OSTRAVSKÁ UNIVERZITA

„Výstavba nového kampusu na Černé louce – Univerzitní zázemí sportu a behaviorálního zdraví a Nová budova fakulty umění“

VYSVĚTLENÍ, ZMĚNA NEBO DOPLNĚNÍ ZADÁVACÍ DOKUMENTACE

Obr. č. 24 - trapézový plech 150/280 dle výkresů č. 214, 215, 218, 219 pro 3.NP a 4.NP objektu „B“

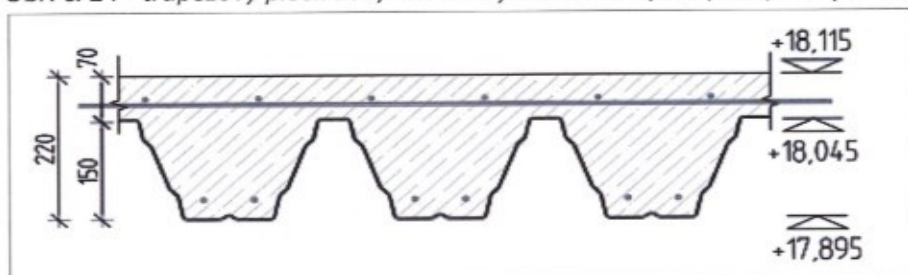
Položku č. 72 dle slepého rozpočtu nemůžeme dohledat v projektové dokumentaci. Tento trapézový plech je sice obsažen ve výkresu č. 203 pod položkami č. 35 a 48 jako dobetonávky dilatačního celku „B“ v 3.NP a 4.NP, ale ve výkresech těchto konstrukcí (výkresy č. 214, 215, 218, 219) není o tomto trapézovém plechu žádná zmínka. V těchto výkresech je zobrazen a zmíněn pouze trapézový plech 150/280, viz. obr. č. 24. Žádáme zadavatele o informaci, kde se nachází v zadávací dokumentaci tento trapézový plech. Zároveň žádáme o přesnou specifikaci tohoto trapézového plechu (chybí údaj o šířce vlny).

Zadavatel sděluje, že trapézové plechy jsou dimenzované tak, aby nebylo nutno při betonáži provádět podpěrnou konstrukci.

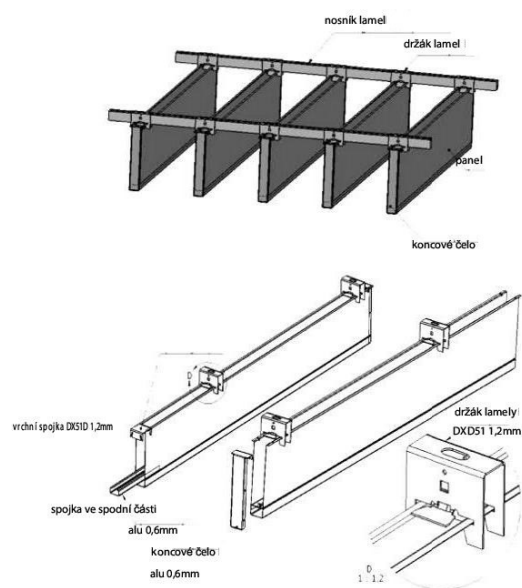
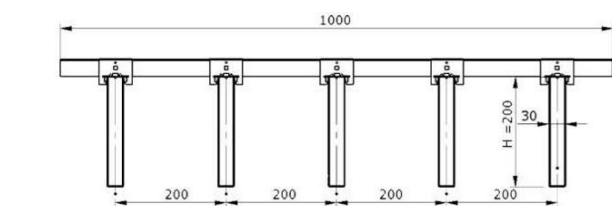
Vertikální lamelové podhledy-chybí bližší specifikace. Specifikace ve výpisu standardů je nedostatečná. Ve výkresu podhledů je tento podhled pouze schematicky, chybí řezy, rozkreslení podhledů, referenční výrobek. Není uvedena požadovaná barva podhledů a nosného roštu, nejsou dostatečně specifikovány technické a kvalitativní požadavky a doplňkové prvky podhledu (např. víčka lamel, otvory pro technologická zařízení atd.).

Žádáme zadavatele o přesnější specifikaci těchto lamelových podhledů (např. uvedením referenčního výrobku).

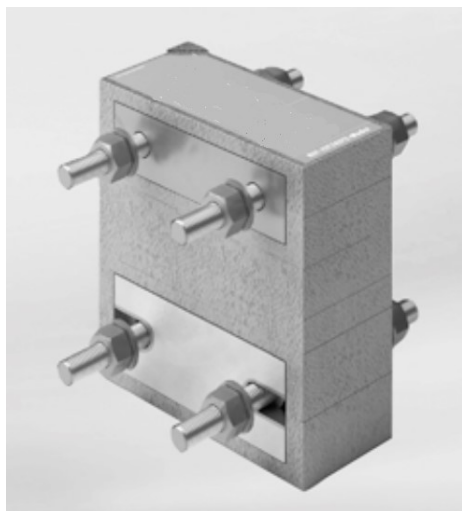
Položka č. 979 - distanční přerušení tepelného mostu-v zadávací dokumentaci nemůžeme dohledat specifikaci tohoto výrobku. Žádáme zadavatele o upřesnění požadované položky ze slepého rozpočtu.

Zadavatel uvádí, že specifikace položky č. 979 je znázorněna ve výkrese č. 415 detail F. V projektu je uvažováno se systémovým řešením (ocel-ocel), kdy vložený prvek s tepelnou izolací přenáší zatížení přes ocelové prvky.

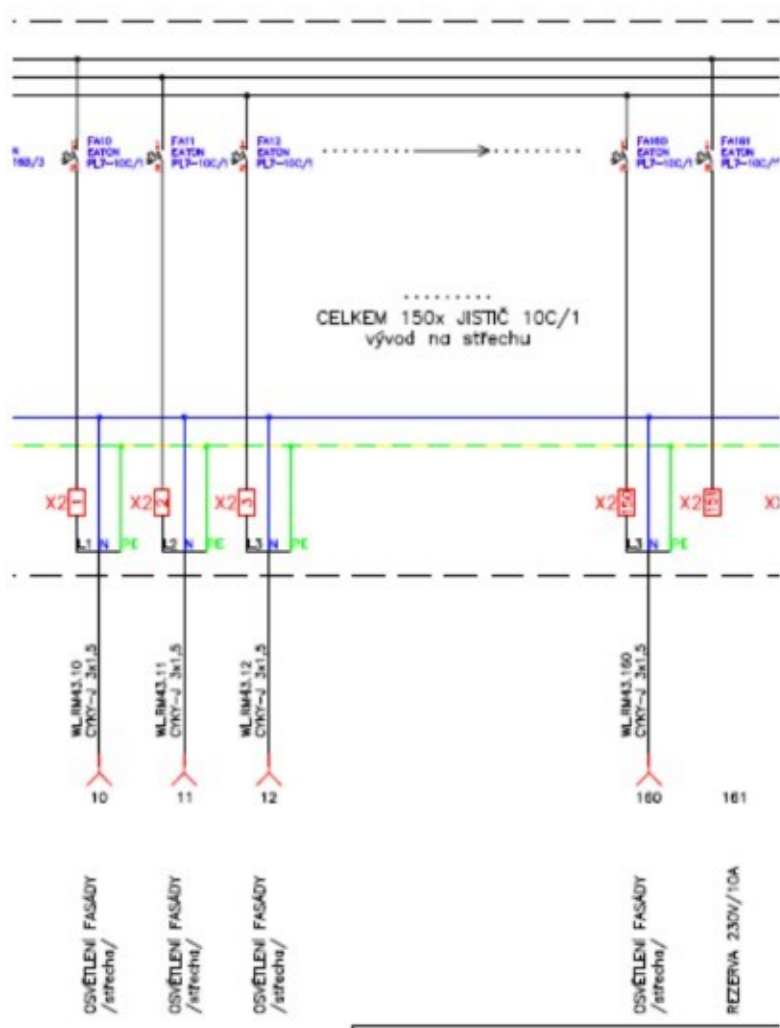
Z výkresu rozvaděče RM43, jež byl taktéž poskytnut až v rámci dodatečných informací, je patrné, že kabely CYKY-J 3x1,5, navržené pro připojení napájení jednotlivých světlených segmentů fasády, neobsahují volné vodiče pro použití ovládání, např. prostřednictvím DALI sběrnice.

Rozvaděč RM43 neobsahuje ani prostorovou rezervu pro možné osazení prvků řídicího systému pro ovládání RGB osvětlení.

Výřez z

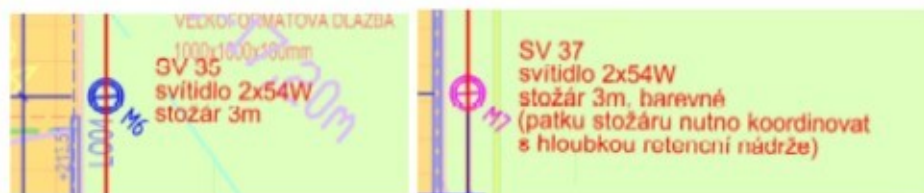
Jelikož v zadávací dokumentaci není v IO 10 kniha svítidel a existují navíc nesrovnalosti v popisu provedení svítidel M6 a M7, žádáme zadavatele o upřesnění jejich designových a světelně-technických parametrů, vč. popisu a provedení barevných filtrů.

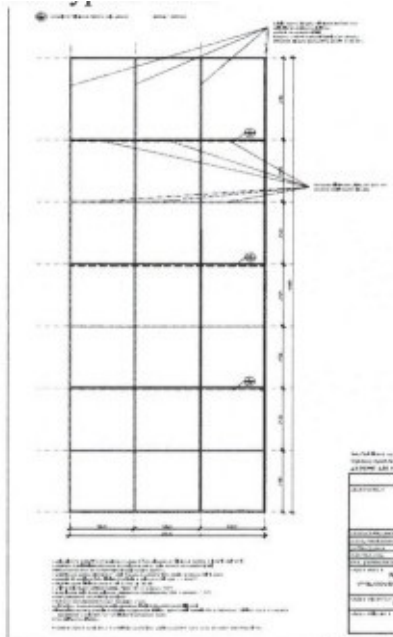
402	K	767794N81	O-35 - D+M Interiérové okno v AL rámu fixní, 1200x1000mm	ks	1,000
Poznámka			k	položce:	
P	Kompletní provedení dle specifikace PD a TZ vč. všech souvisejících prací dodávek, příslušenství a komponentů dle výpisu. V jednotkové ceně započítáno: dodávka, výroba, montáž/osazení/kotvení (vč.kotvicích prvků), povrchová úprava. Kompletní specifikace viz výpis oken.

Co platí?

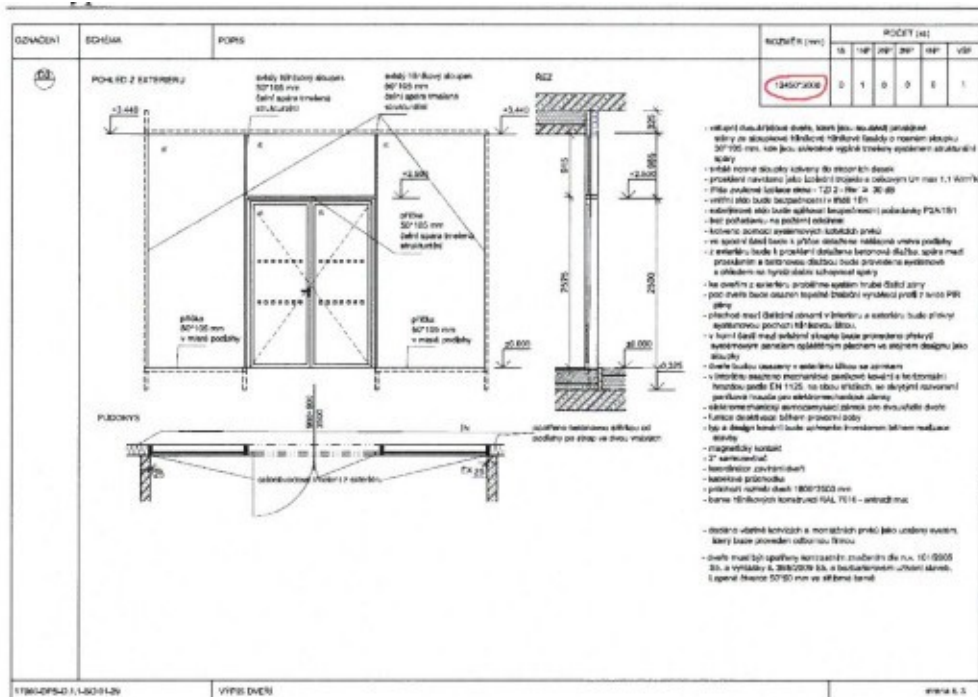
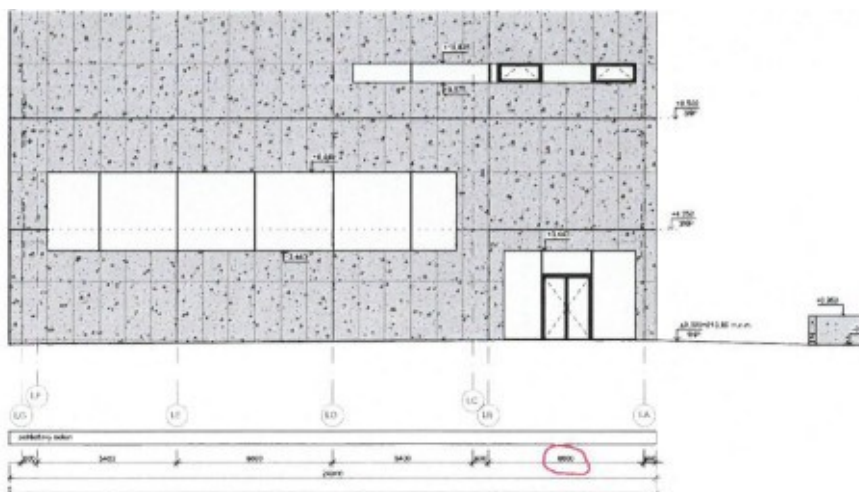
rozměr prosklené stěny 12450*3000. Už v samotném výpisu dveří neodpovídá šířka ani výška. pohled:

Co tedy platí?

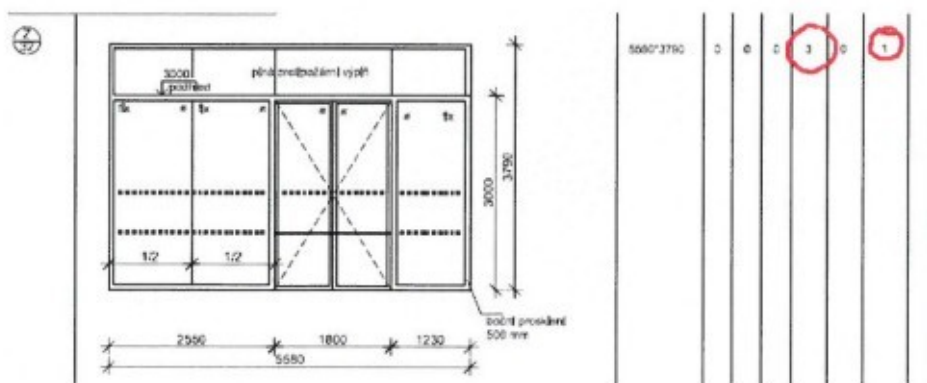
Co tedy platí?

PUDORYS NOSNÉ KONSTRUKCE

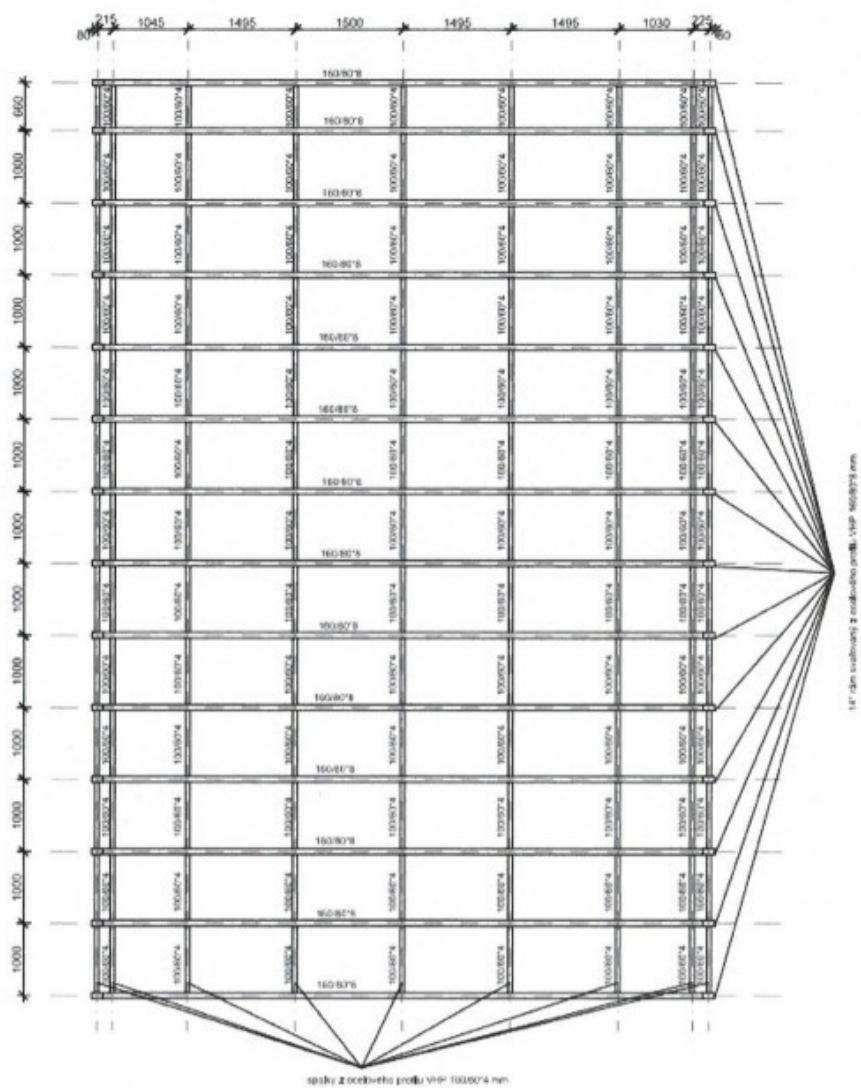
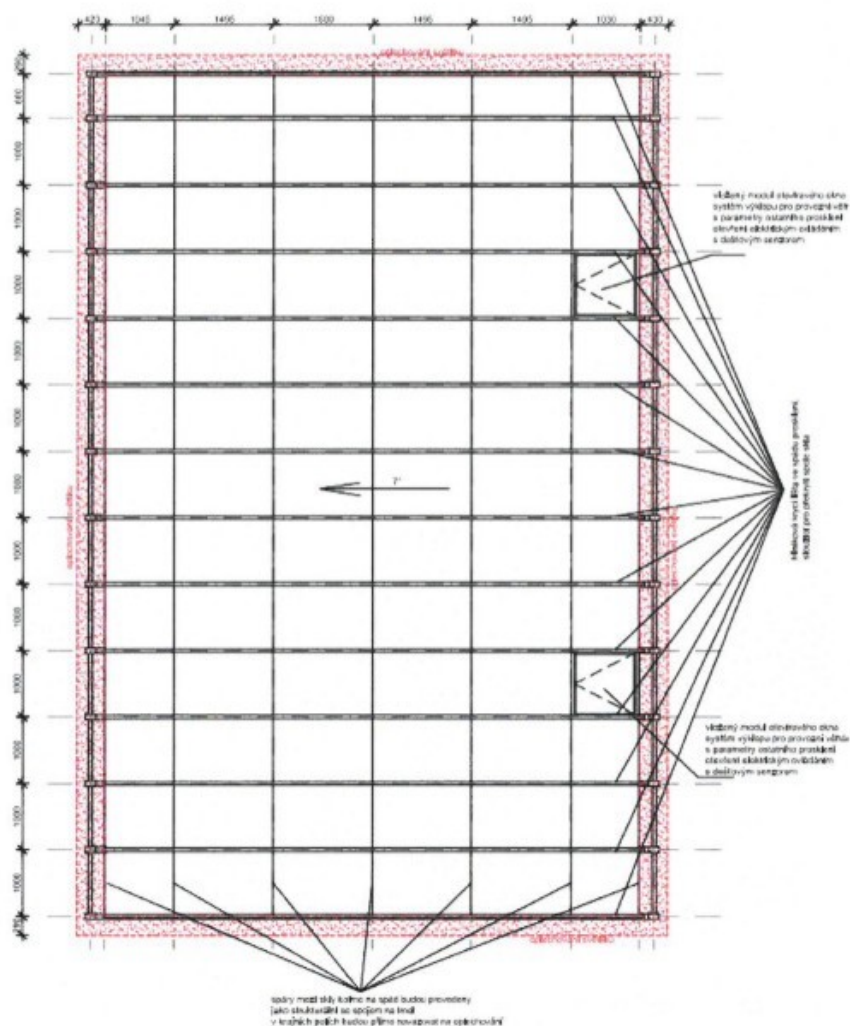
Tento rozměr odpovídá rozměru světláku vč. Opechování – v položce by měl být rozměr zasklení což je 8 660/ 12 660 (obrázek níže).

Co je správně?
